Projekt tymczasowej organizacji ruchu na czas budowy ronda na skrzyżowaniu ul. 1 Maja (DW634) z al.Niepodległości (DP4316W) w m.Wołomin. "Rozbudowa drogi wojewódzkiej nr 634 na wskazanych odcinkach na terenie gmin Zielonka, Kobyłka, Wołomin: - odcinek od km 26+831 do km 31+970".

OPIS TECHNICZNY

W projekcie uwzględniono uwagi MZDW Warszawa, rejon drogowy Wołomin-Nowy Dwór Mazowiecki zawarte w opinii RD.5.4451.201.2024.634/MS z dnia 30 grudnia 2024r.:

NUMER EWIDENCYJNY:	0683-00
RYSunEK:	ETAP 2.02

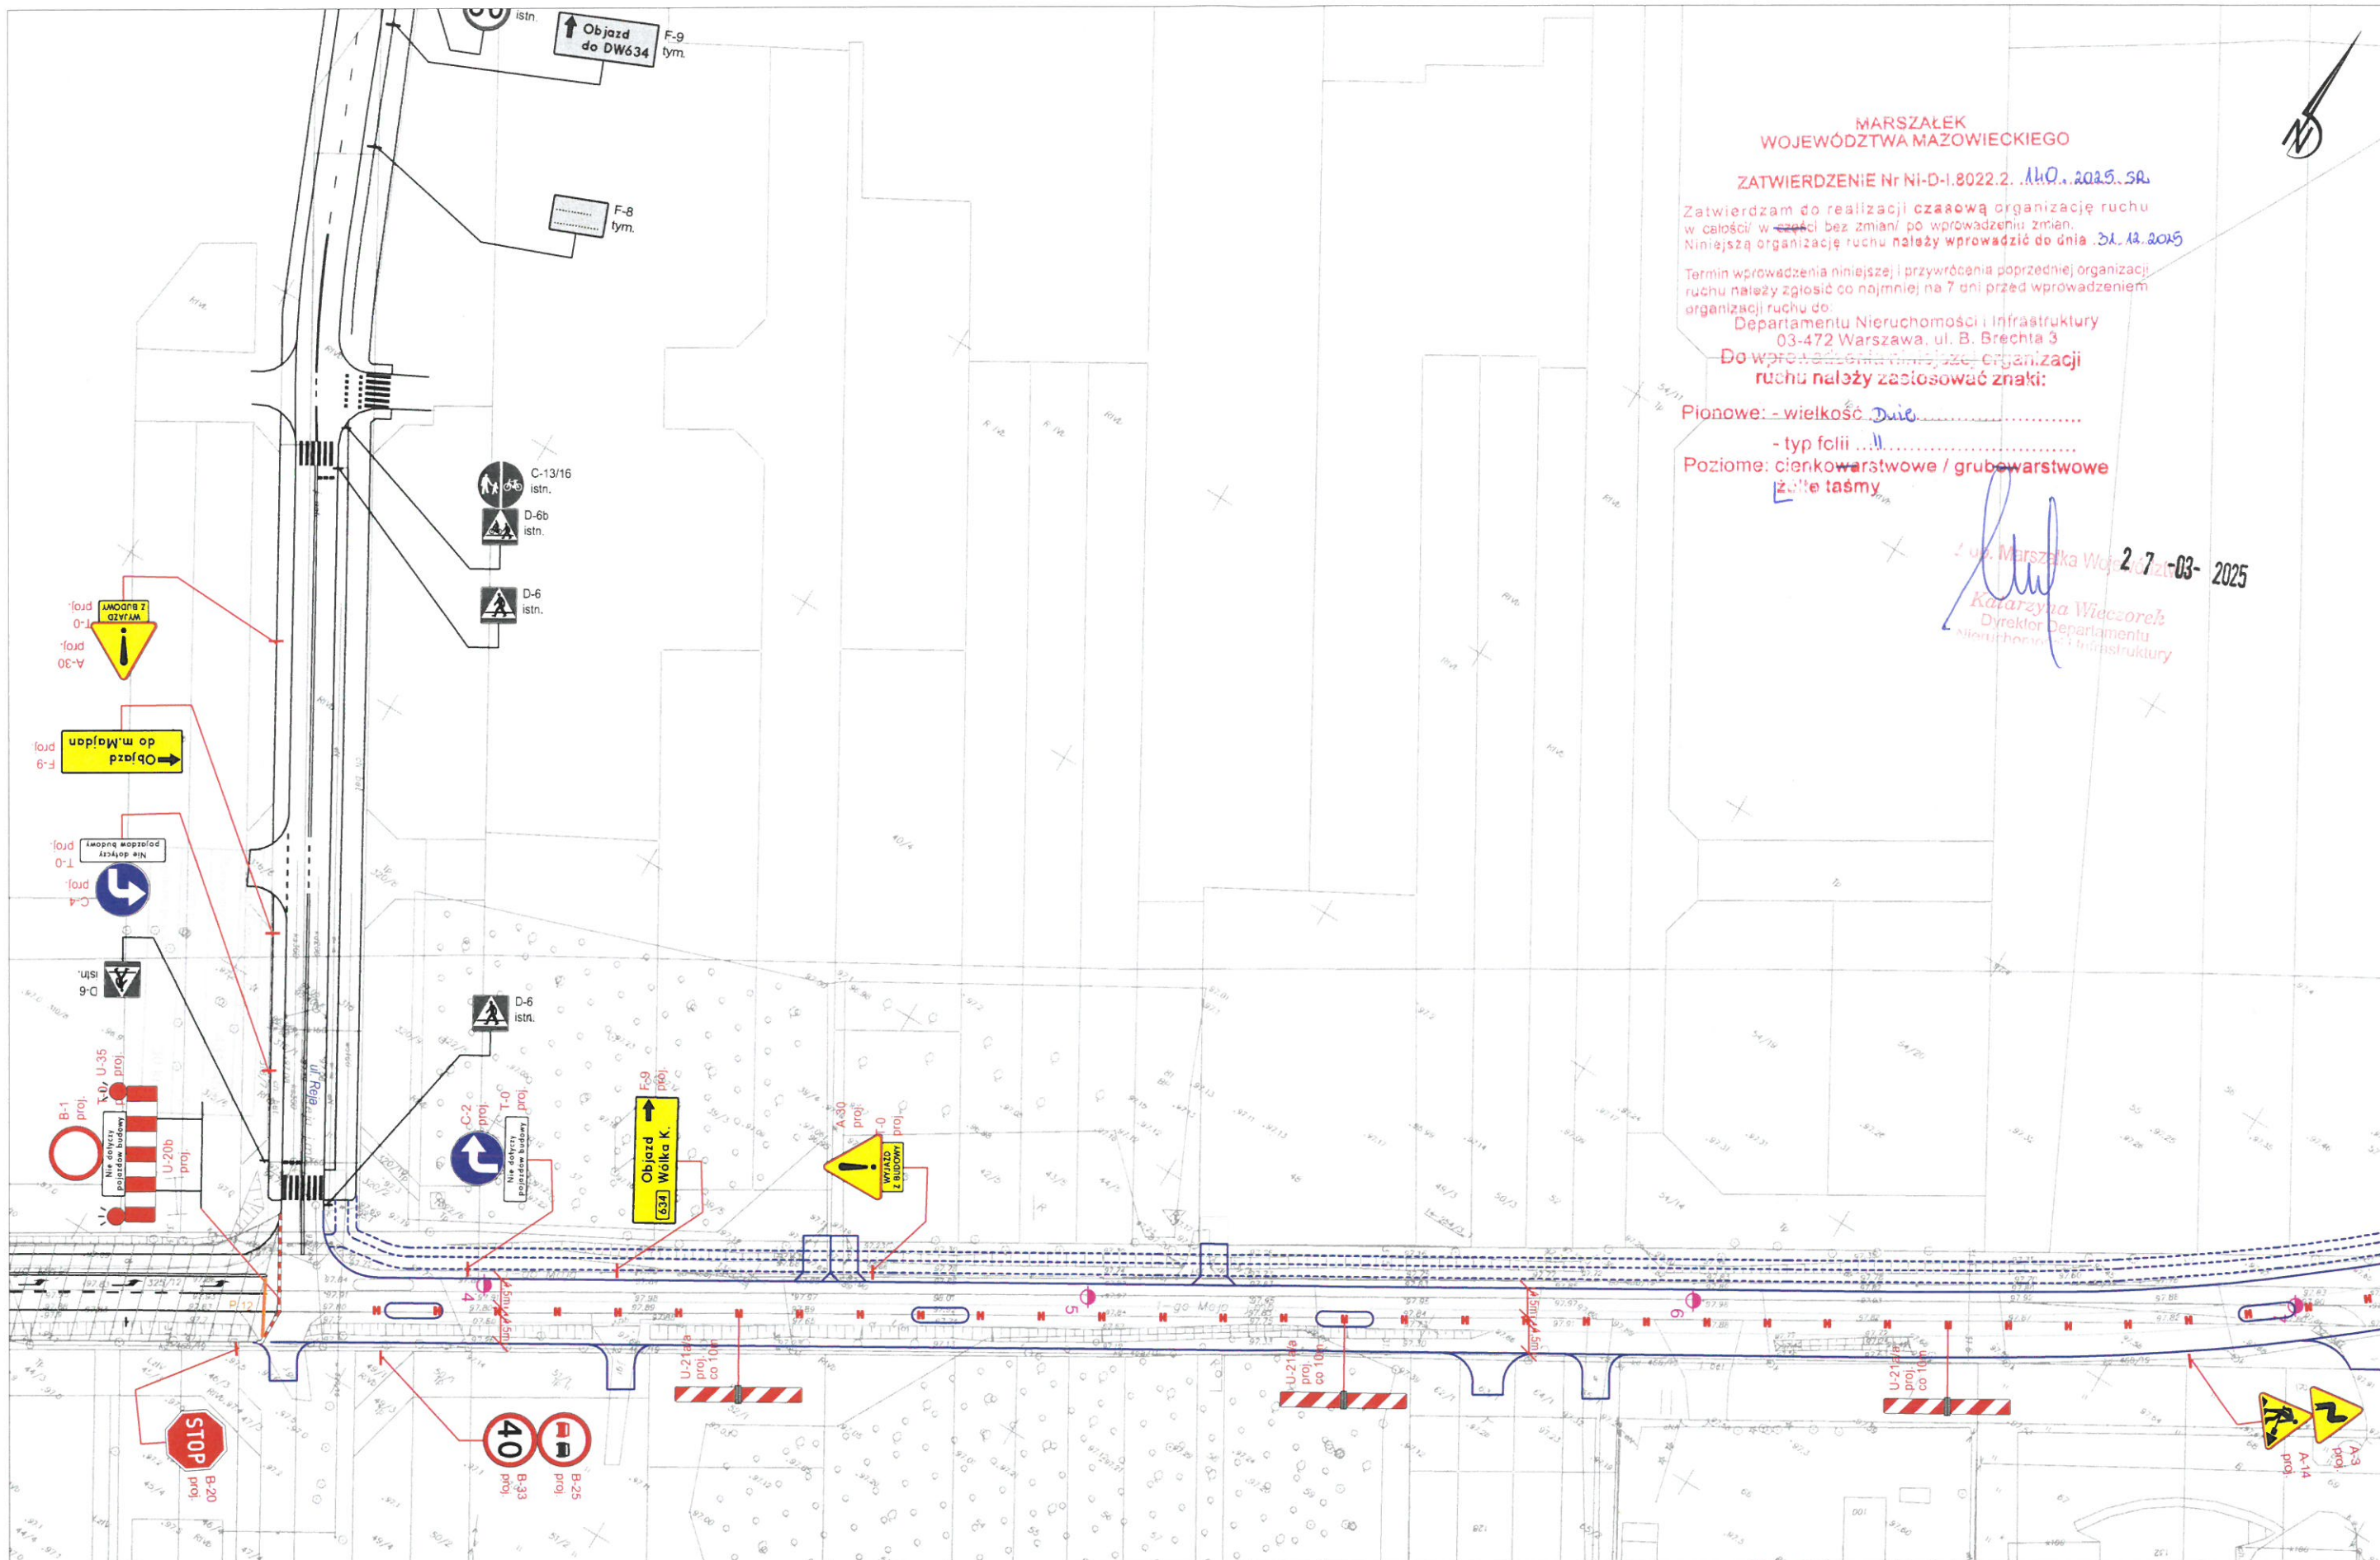
- ETAP 2.02:
 - Zaprojektowano linię P-12 dla znaku B-20
 - Przedstawiony układ geometryczny jest rozwiązaniem stałej organizacji ruchu wg której nie przewidziano ciągu pieszego po stronie południowej.

- Brak zasadności do wyznaczenia przejścia dla pieszych do każdej posesji.
 - Brak skrzyżowania dla którego można by zastosować znaki D-1, zamknięty wlot stanowi jedynie wyjazd z budowy.

NUMER EWIDENCYJNY:	0683-00
RYSUNEK:	ETAP 2.03

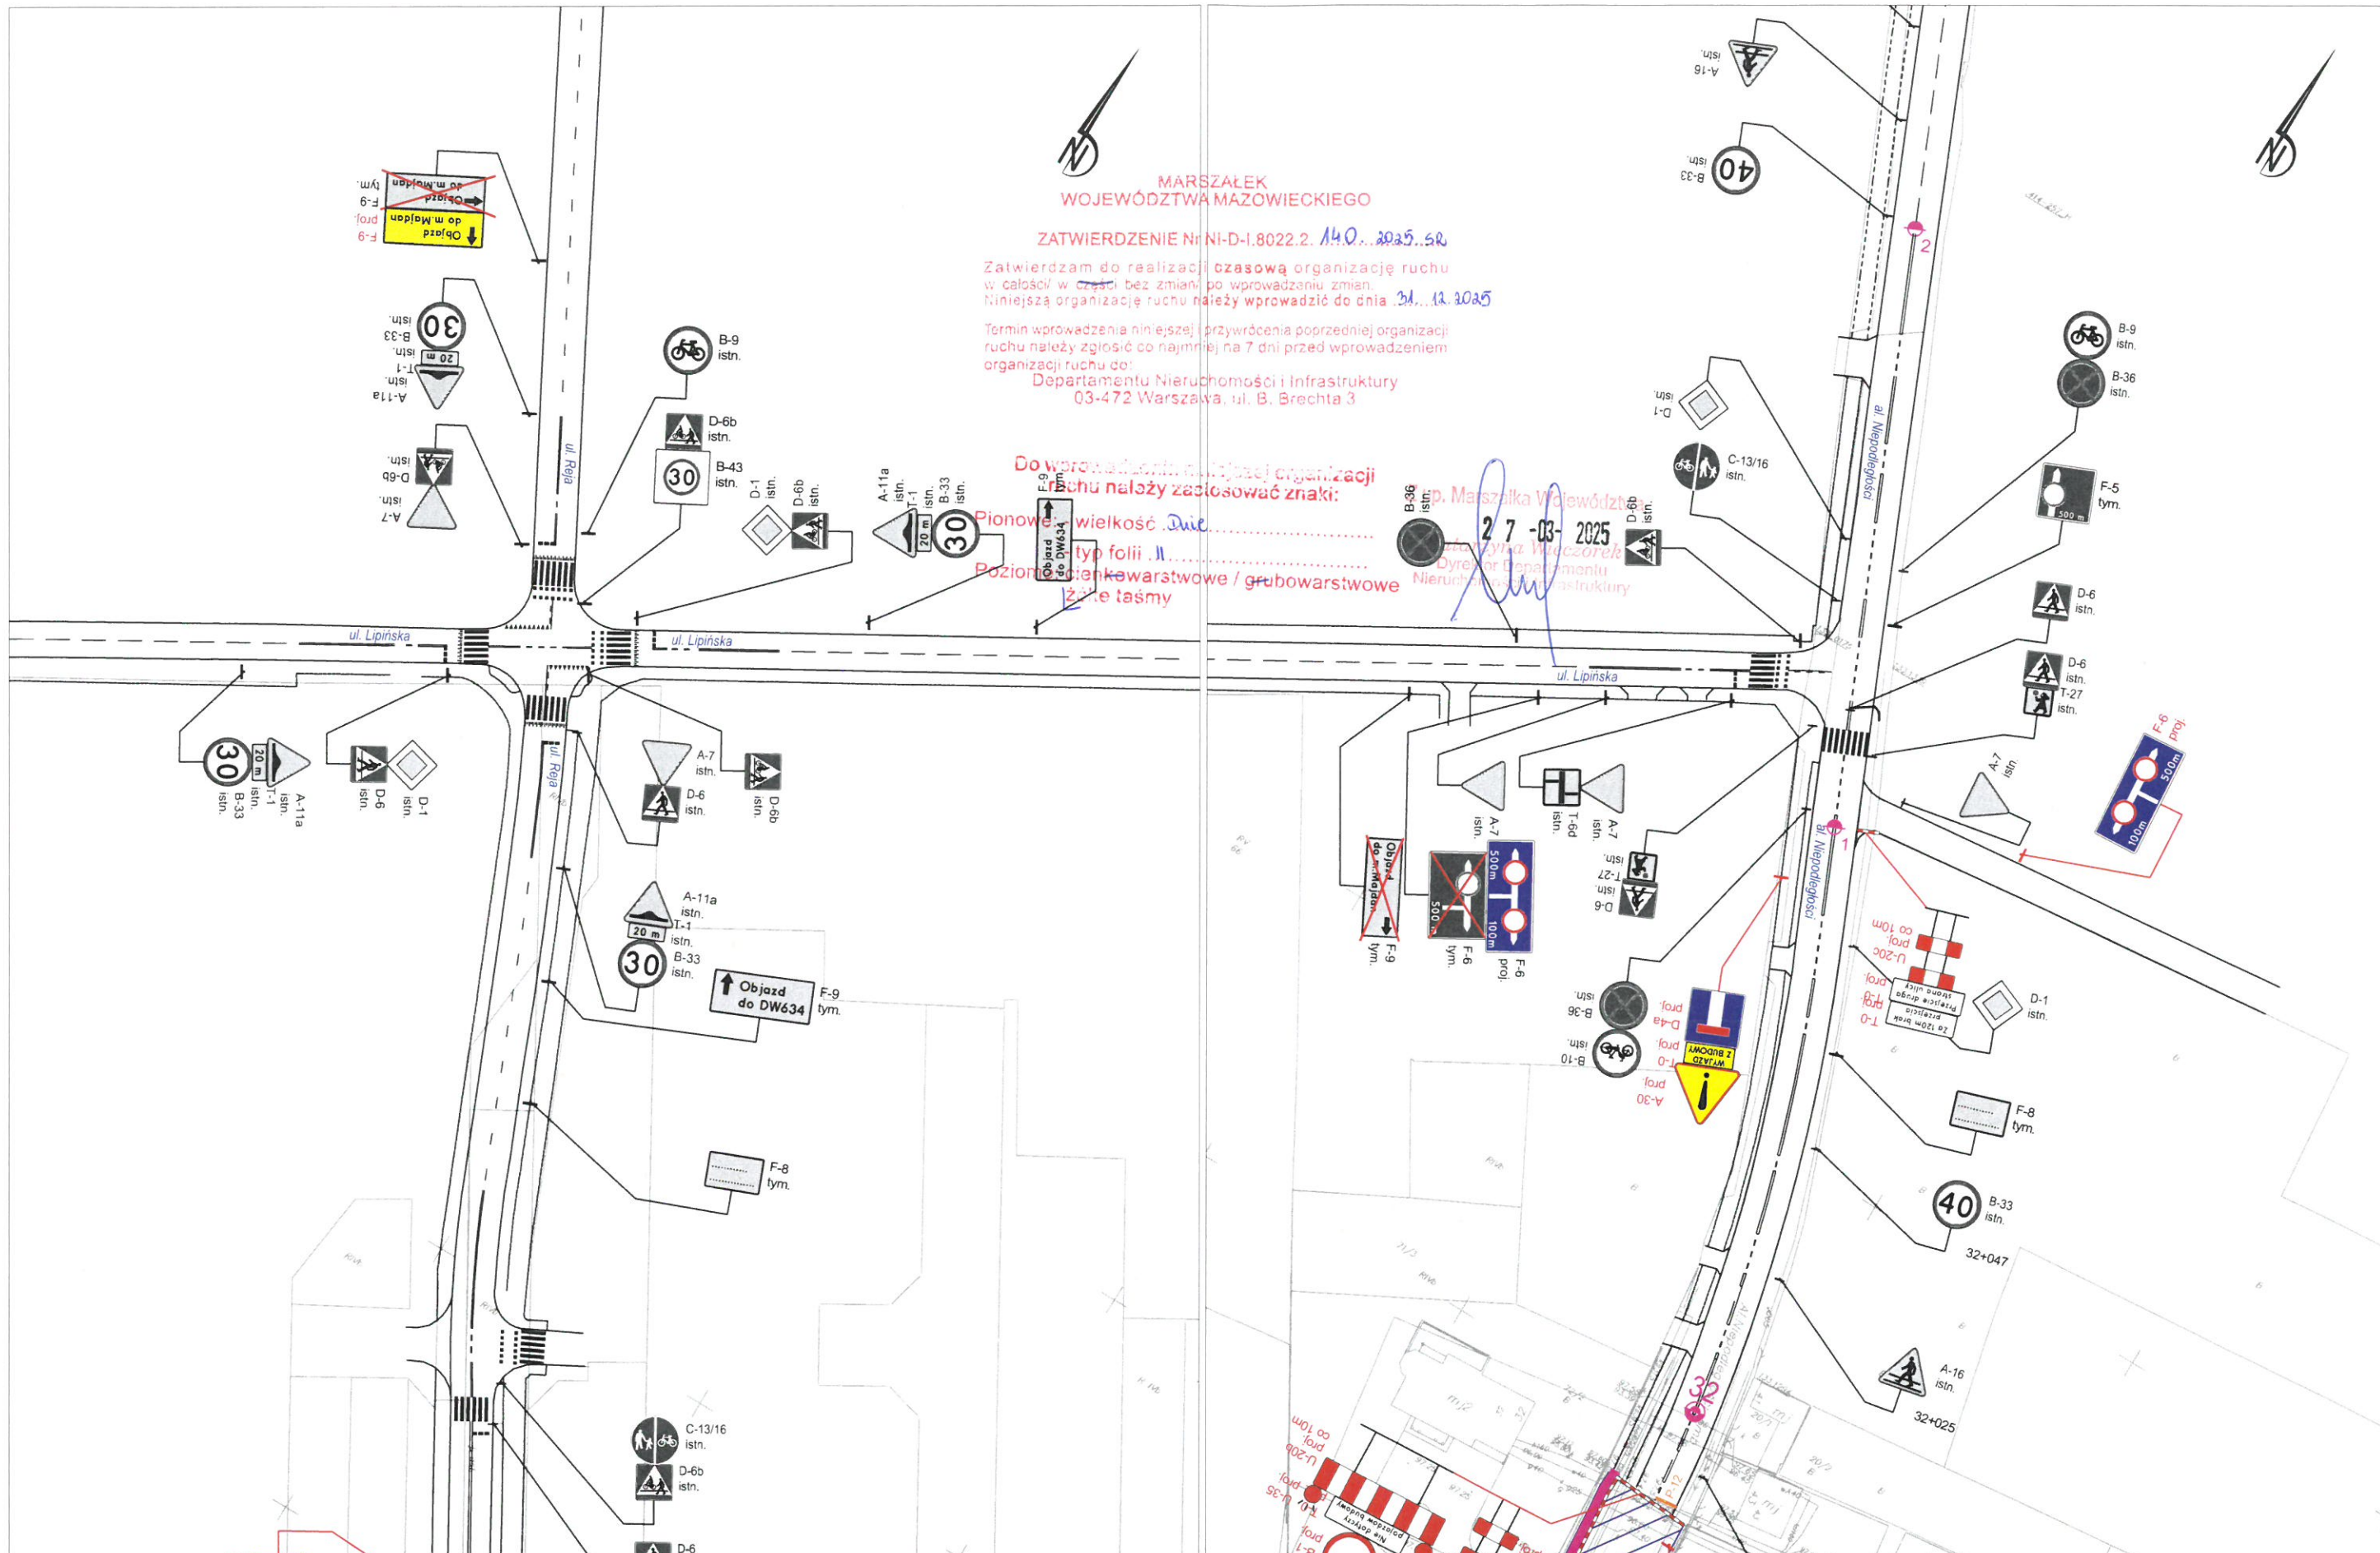
- Od strony północnej znak B-41 zaprojektowano bezpośrednio przy strefie robót dając możliwość ewentualnego dojścia do działek poprzedzających obszar zamknięcia. Przedstawione rozwiązanie jest powiązane z tabliczkami pokazanymi na rysunku ETAP 2.03, na którym zaprojektowano informację uprzedzającą o braku przejścia za 120m. Tabliczkę zaprojektowano w pobliżu istniejącego przejścia dla pieszych.

NUMER EWIDENCYJNY:	0683-00
RYSUNEK:	PRZEJEZDNOŚĆ

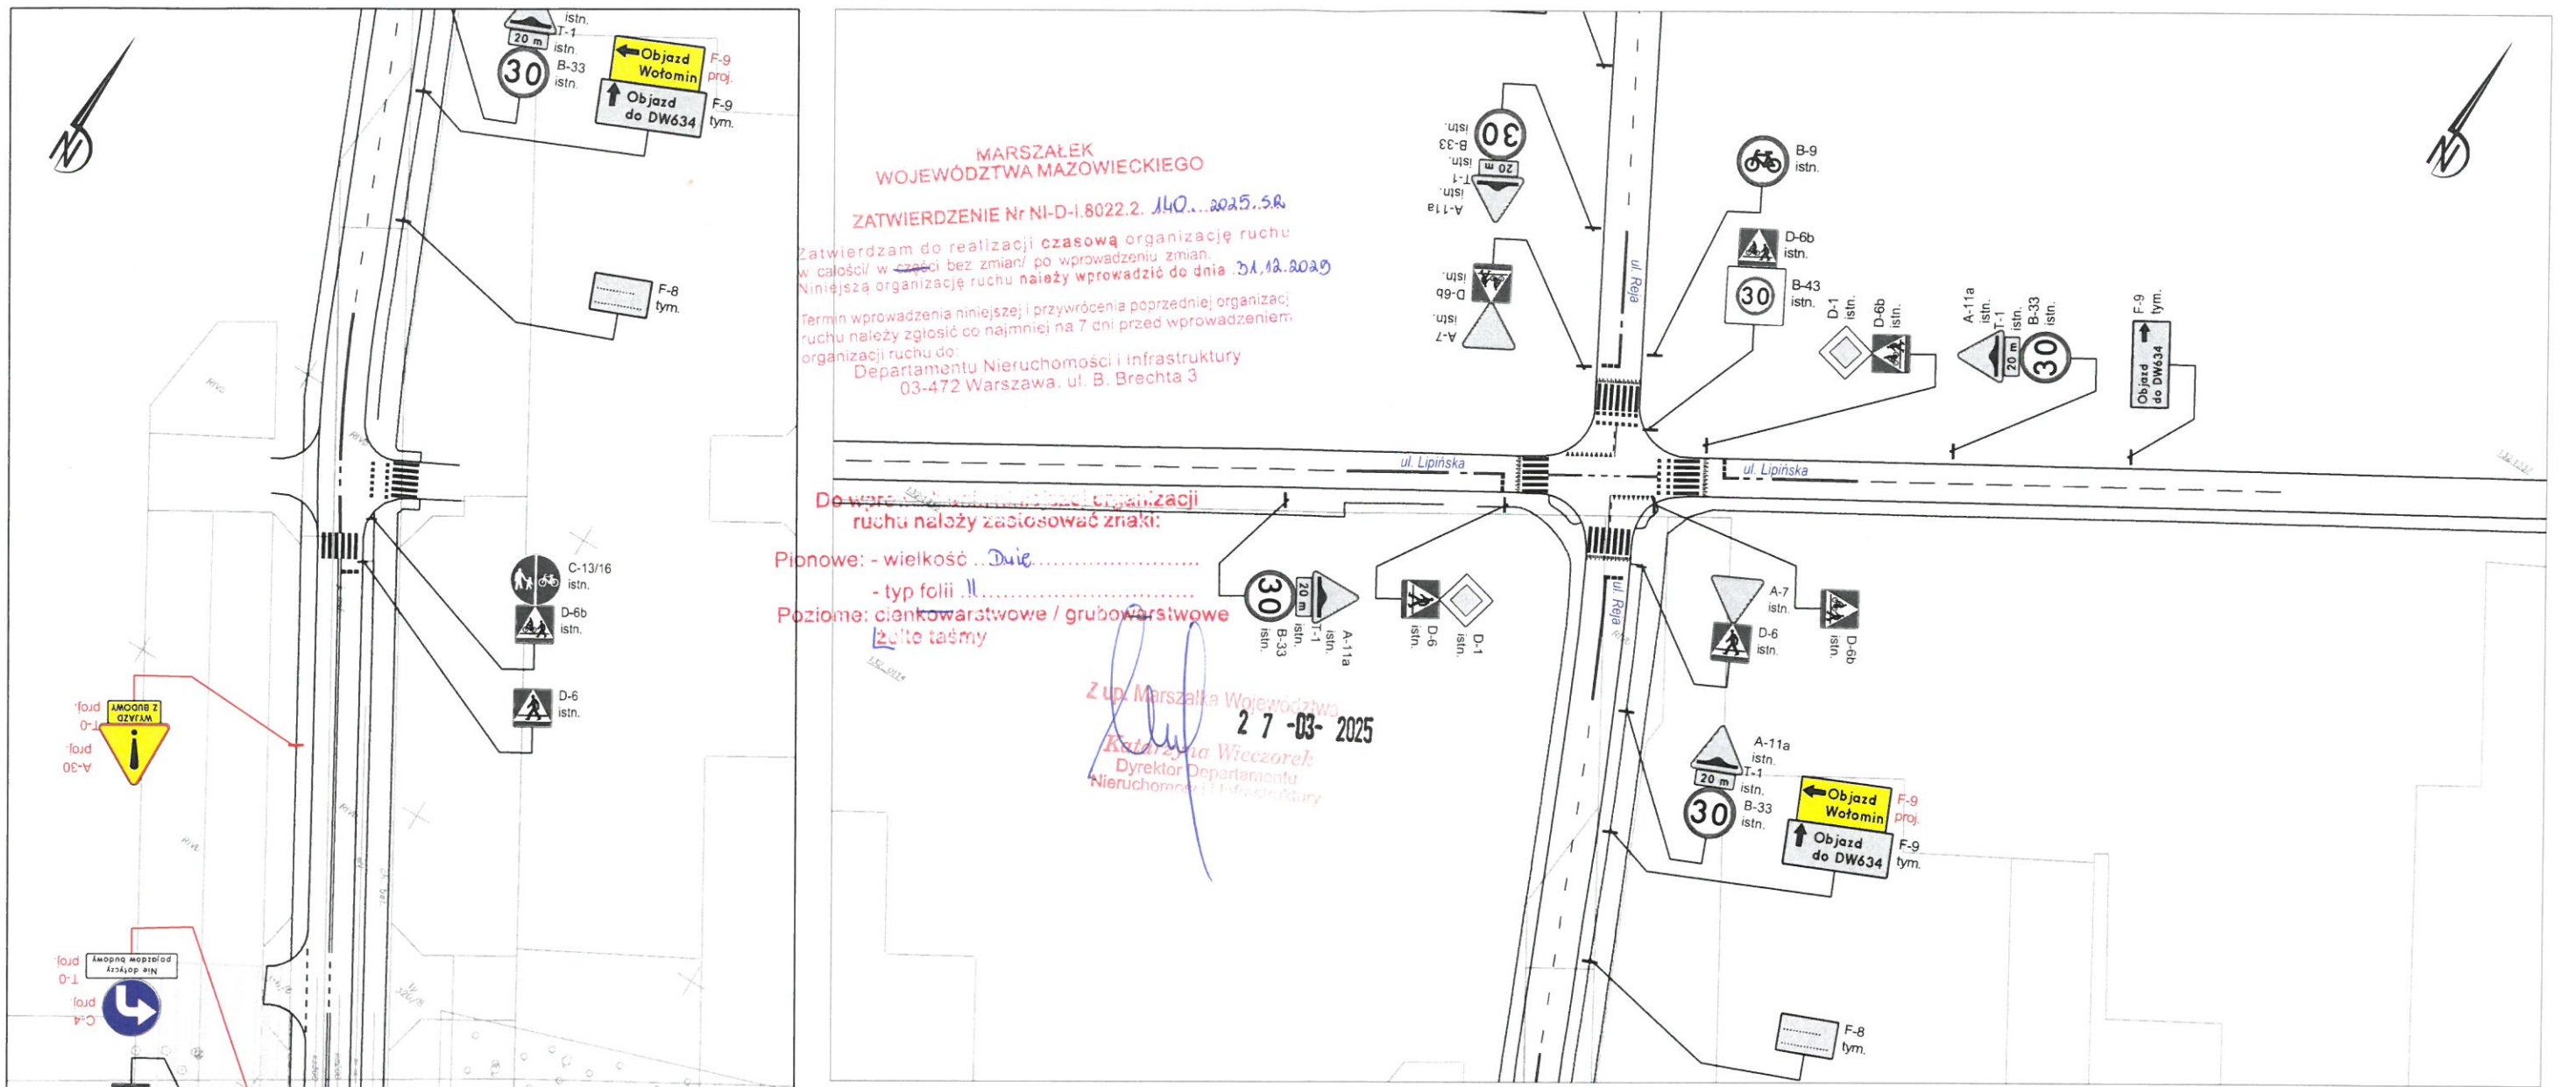
- Zamknięty wlot DW634 nie jest oznakowany jako skrzyżowanie - znaki zlikwidowano w ramach poprzedniej czasowej zmiany organizacji ruchu.
- ETAP 2.01:
 - Na końcu opracowania dołączono rysunek sprawdzający przejezdność na bypassie
